SERVICE BULLETIN

DER BEIDEN ZYL.SCHRAUBEN M8X100 DES KURBELGEHÄUSE

BEI ROTAX[®] MOTOR TYPE 912/914

SB-912-047

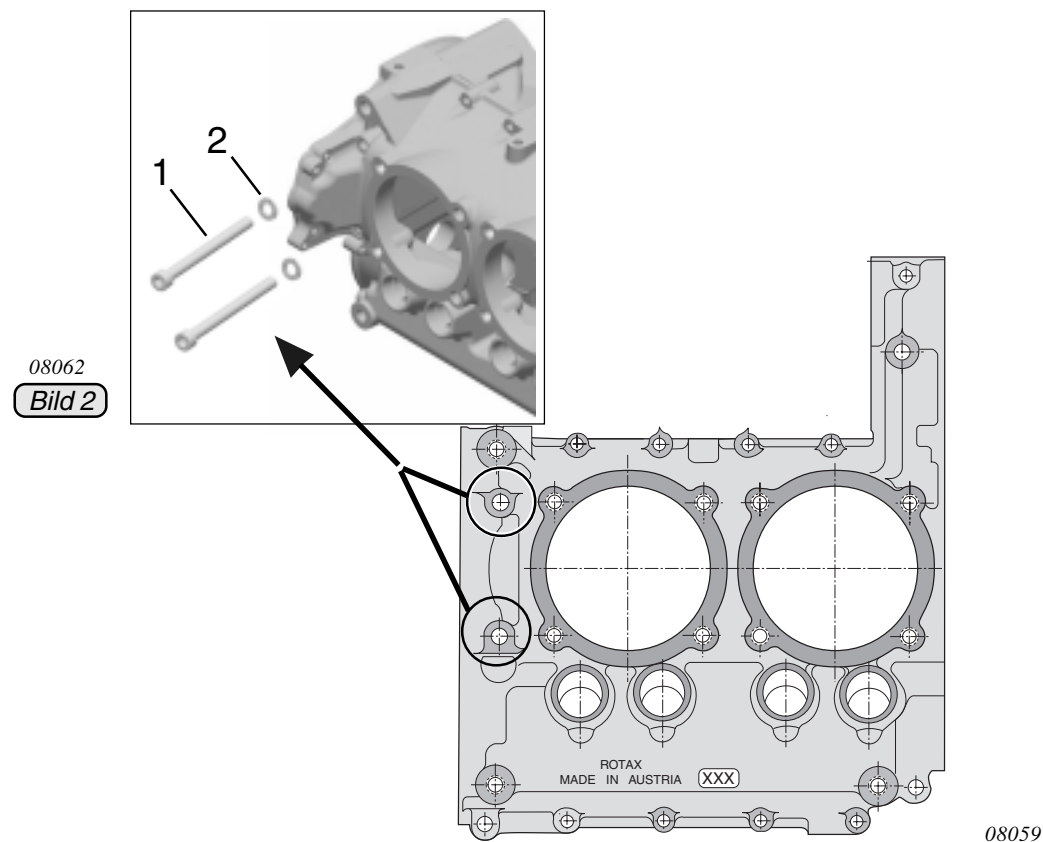
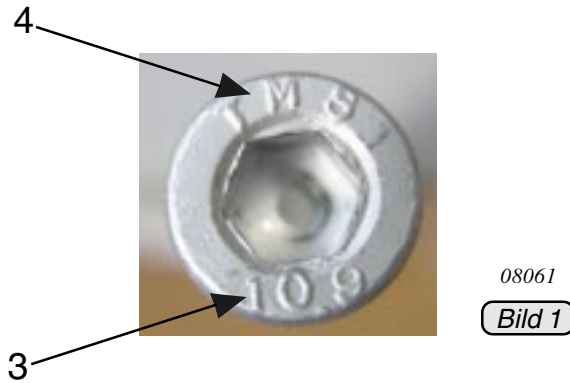
Von der Fertigungsabweichung sind nur die beiden M8X100 Zyl.Schraube (1) TNr. 440427 betroffen. Diese befinden sich im Kurbelgehäuse auf der Zylinderseite 1/3 zwischen Zylinder 3 und dem Elektrostarter.

Weiters läßt sich das betroffene Fertigungslos auf die Schraubenkopfbezeichnung „TMS“ eingrenzen.

◆ **HINWEIS:** Neben der Qualitätsangabe 10.9 (3) muss der Herstellercode am Schraubenkopf abgelesen werden. Schrauben mit dem Herstellercode TMS (4) können betroffen sein und sind auf jeden Fall zu tauschen.

- Betroffene Schrauben (1) samt Federring (2) erneuern. Anzugsdrehmoment 30 Nm.

■ **ACHTUNG:** Sollte beide Schrauben betroffen sein und ersetzt werden müssen, so ist zuerst nur eine Schraube samt Federring zu tauschen. Eine der beiden Schrauben ist samt Federring zu demontieren und zu tauschen bevor die zweite Schraube gelockert und entfernt wird. Nachdem die eine Schraube samt Federring getauscht wurde, ist die zweite Schraube zu demontieren und eine neue Schraube samt Federring zu montieren.
